**千葉・山倉水上メガソーラー発電所  
太陽電池破損事故  
審議会報告（第3回）**

**2020年2月5日**

**京セラTCLソーラー合同会社**

## 【質問内容一覧（構造）】

## 6. アンカー引き抜き耐力調査結果（初期値と事故後比較）

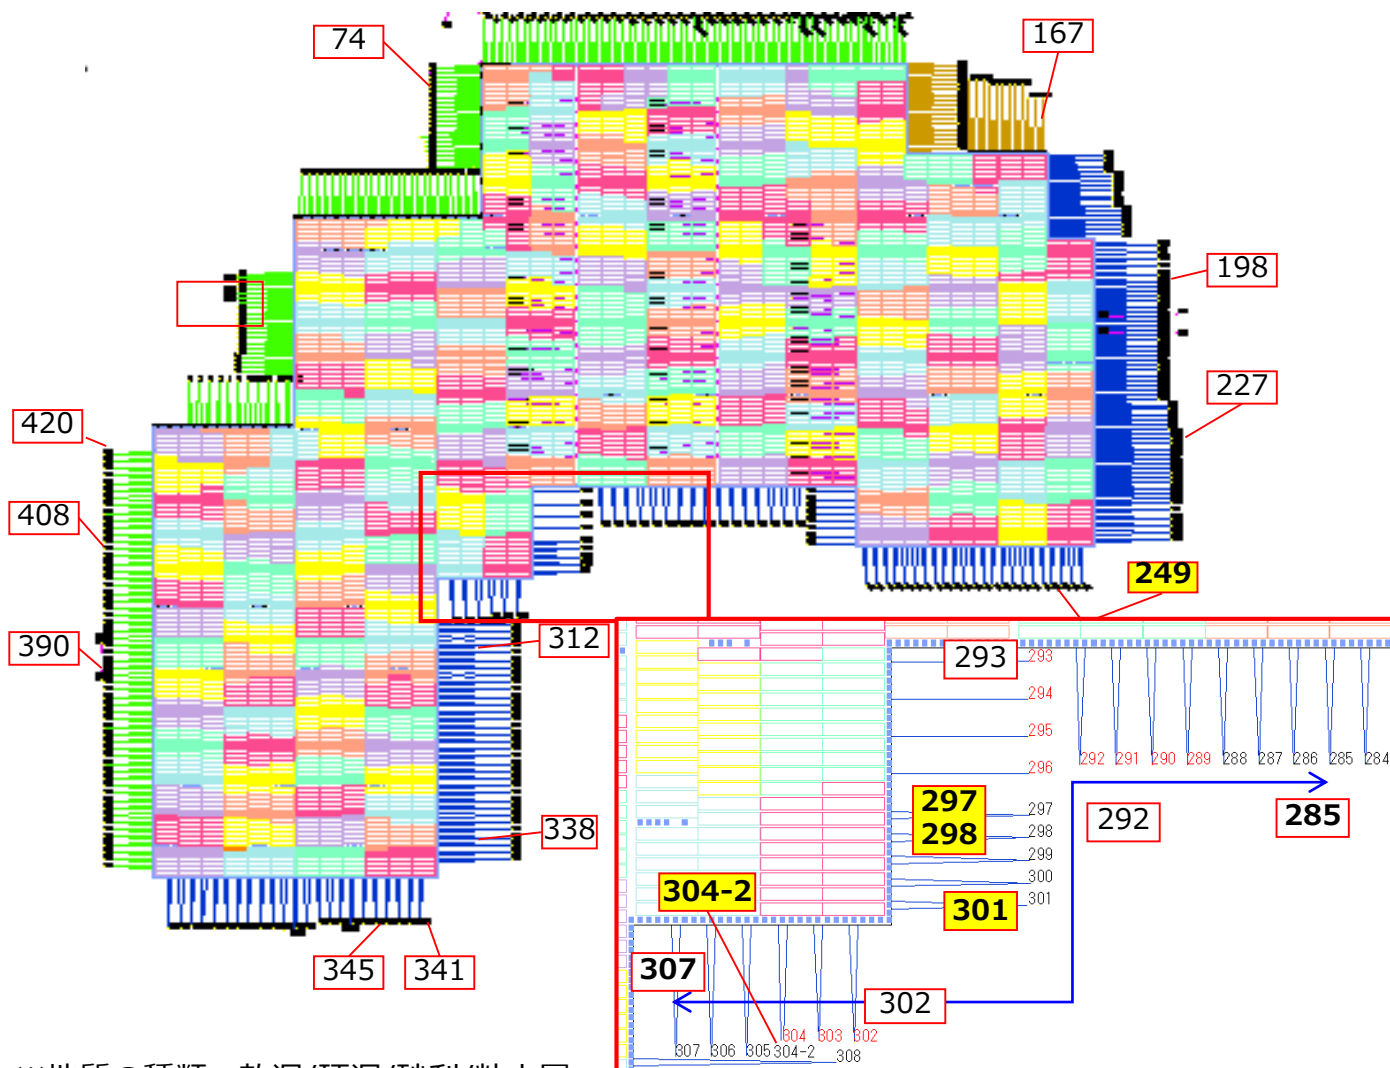
- ・応力集中が発生したアンカーNo.289~302に一部アンカー抜け、耐力の低下を確認した。
- ・その他のエリアにおいては、再引張耐力試験を実施したが問題はなかった。

## 応力集中による偏荷重の発生

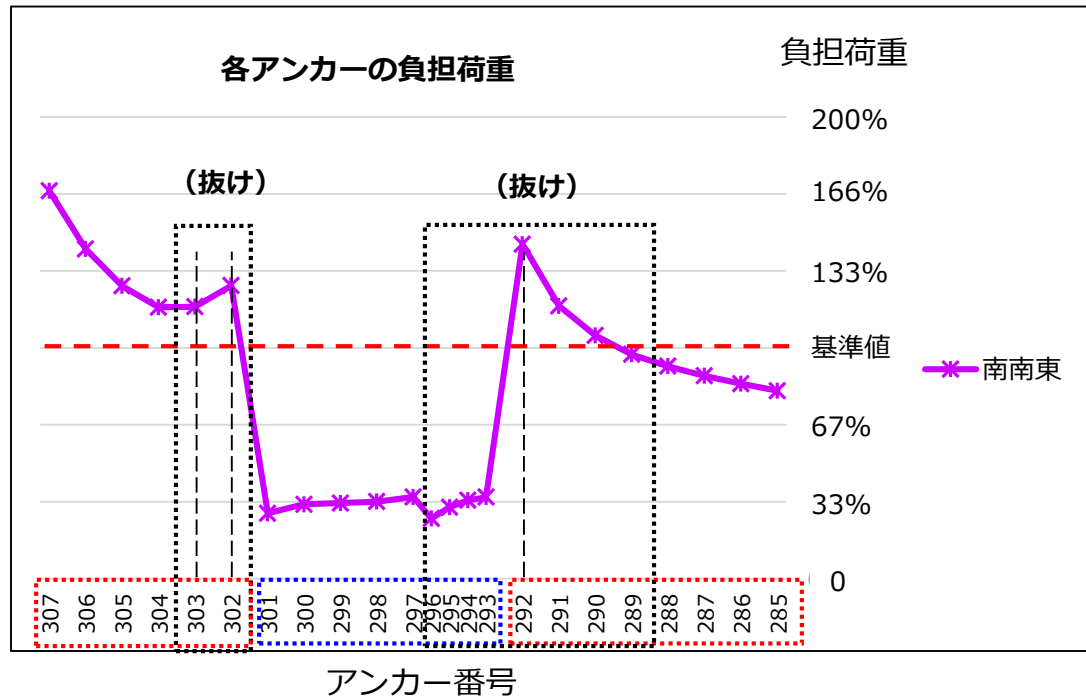
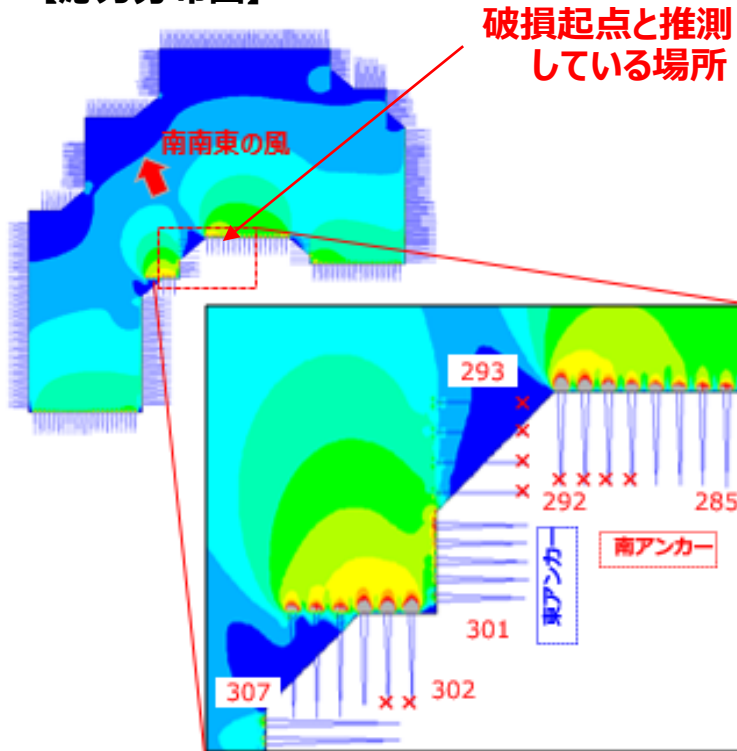
- ・樹脂製アイランドが強風時に揺動し南側中央部の段差部で応力集中部が発生した。
- ・応力集中が原因で係留線に偏荷重が発生しアンカーの設計耐力を超える引張荷重が発生した。  
⇒解析上の値がアンカー要求耐力を超えたアンカーNo.292・302が現場でも抜けていること、また接続部が破損していることから今回の破損原因、起点であった可能性が高い。

## 山倉アイランド：エリア3 係留線とアンカー負担荷重

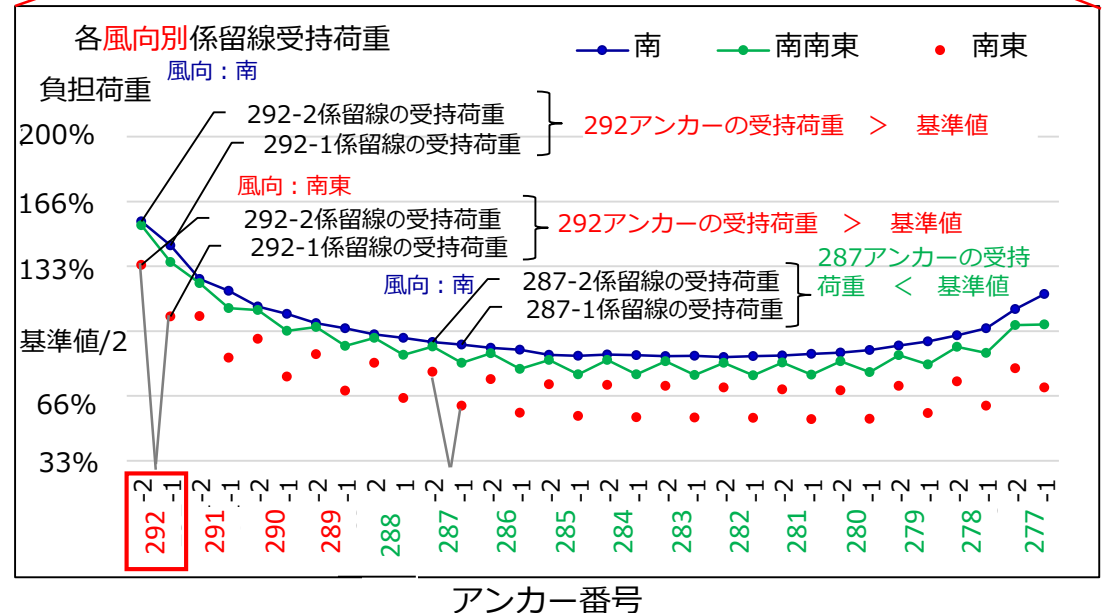
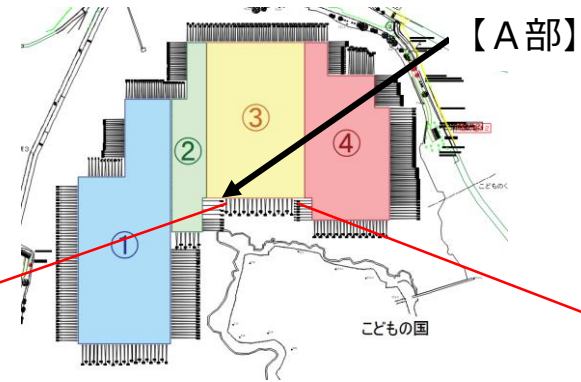
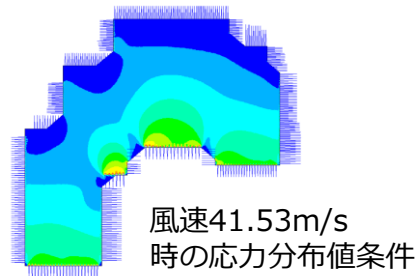
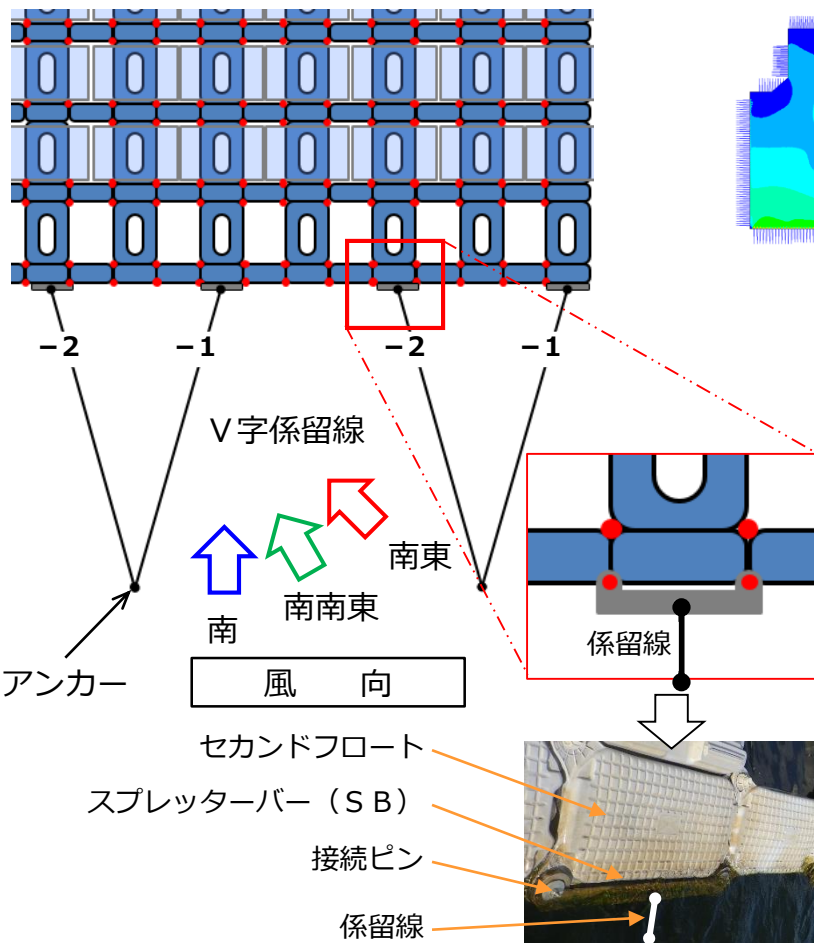
- ・中央部付近では荷重はアンカーの耐力値内であったが、入り隅付近【A部】では大きく超えた。
- ・V字係留線は風向が変わった場合、2本の負担割合が変化するが、南風の荷重最大値を超えることはなく、風向の変化による風荷重の変化は破断原因には直結していない。

# 1 1. 破壊モードの確認

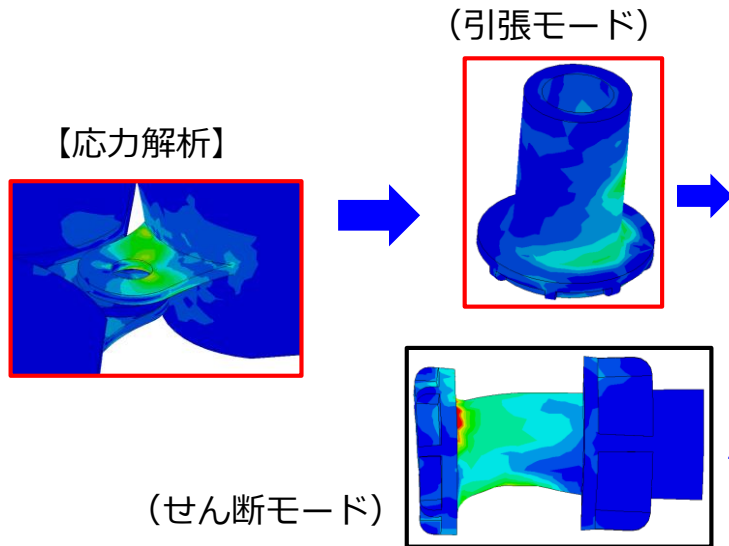
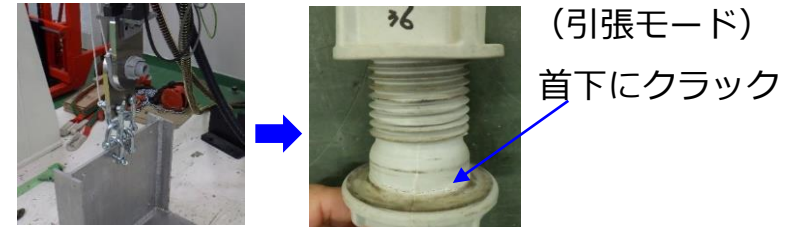
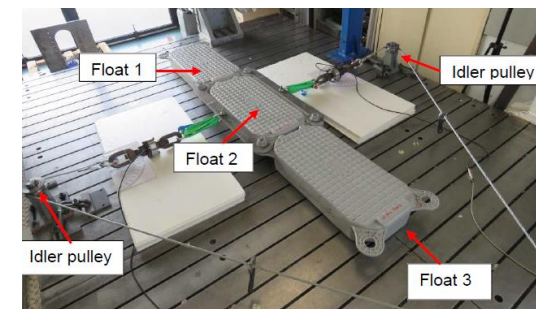
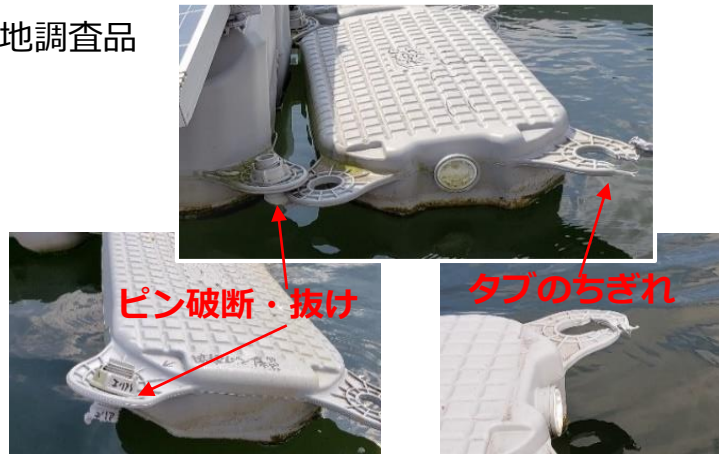
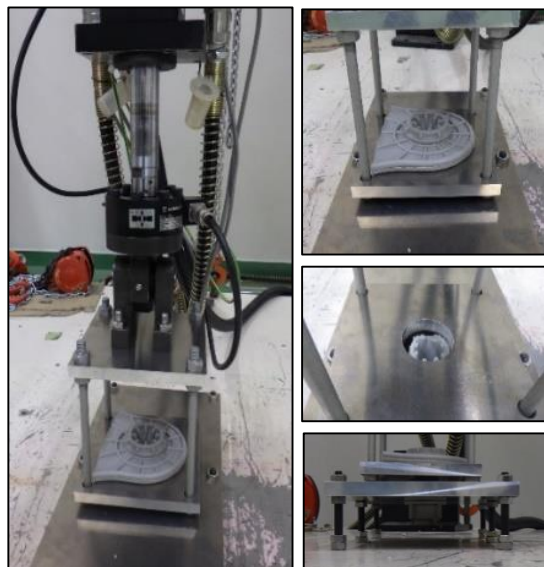
- 解析・再現試験結果より、  
接続ピンの一般部は引張モード／スペッターバー部はせん断モードで破損。
- 接続タブは最終的に破断。現地はさらに衝撃力やねじれで耐力値超えが原因。

# 1 4. 再発防止策と効果確認

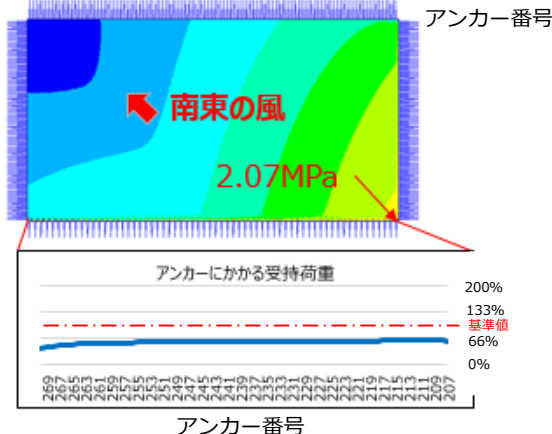
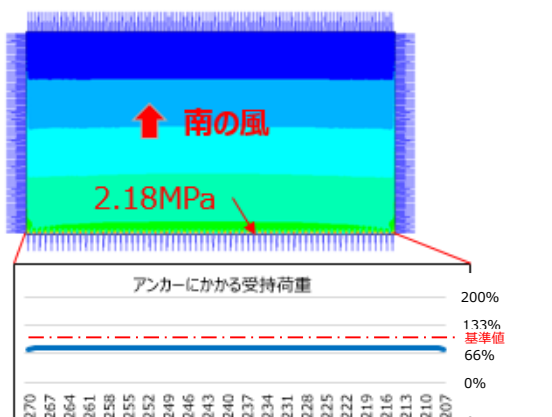
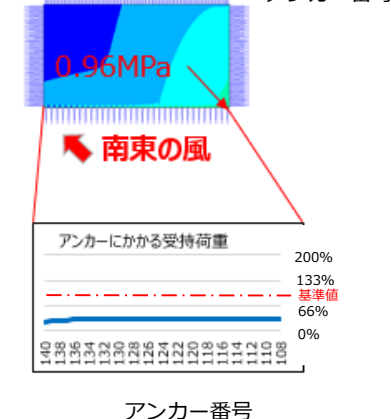
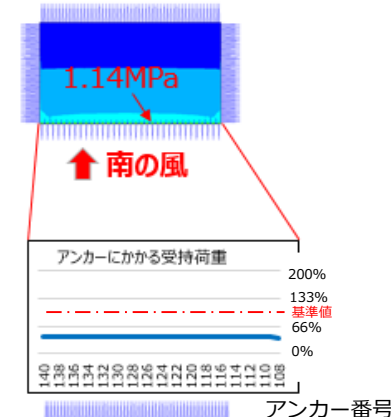
- 複合形状から矩形にすることで、同じ面積、アンカー本数でもアイランド面には応力集中による偏荷重の発生リスクが減ることによりアンカー受持荷重が分散できる。
- アイランドサイズを小型化することでアイランド全体の風力荷重を下げ接続部品、係留部材の安全率を確保しやすくする。

- ・アイランドを設計する際は、応力集中が発生しない矩形形状にする。
- ・複合形状の場合はシミュレーションを実施し、応力集中が発生する箇所においても、アンカー最大荷重を試算した上で十分な耐力を確保出来る設計をする。
- ・アイランド設計時は大型化を制限し、アンカー引き抜き耐力においても安全率を確保する。
- ・今後、必要に応じて強化部材の追加設定等を検討していく。

# 17. 幹線ケーブルの調査（PN間） 発火原因

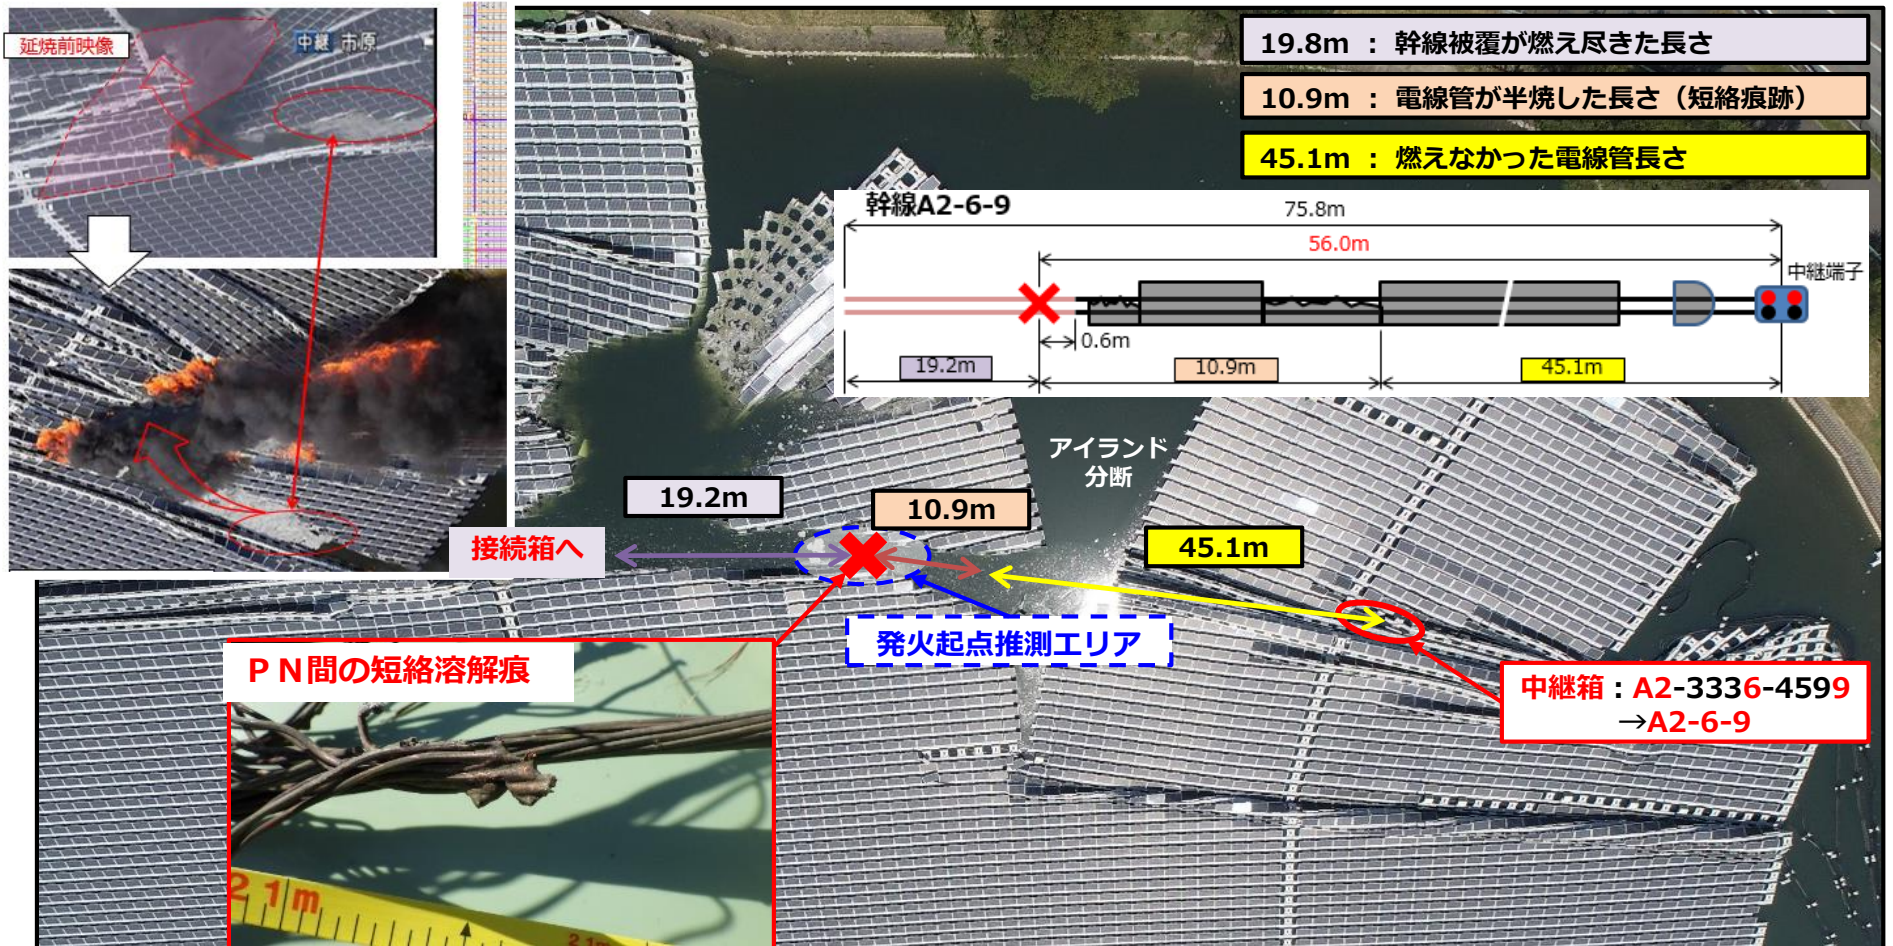
- ・ 幹線ケーブルのPN間の短絡溶解痕が発火推定場所から発見され、発火原因と断定した。

- ・アイランドの破損、隆起が起こらないための構造上の対策を実施。  
→ アイランドサイズ、形状制限、強化部品の追加など。
- ・直流ケーブル破損対策として、一緒に配置していた直流ケーブルをP N分離して配置すること破損しにくくするため、保護管に入れるといった対策を実施。
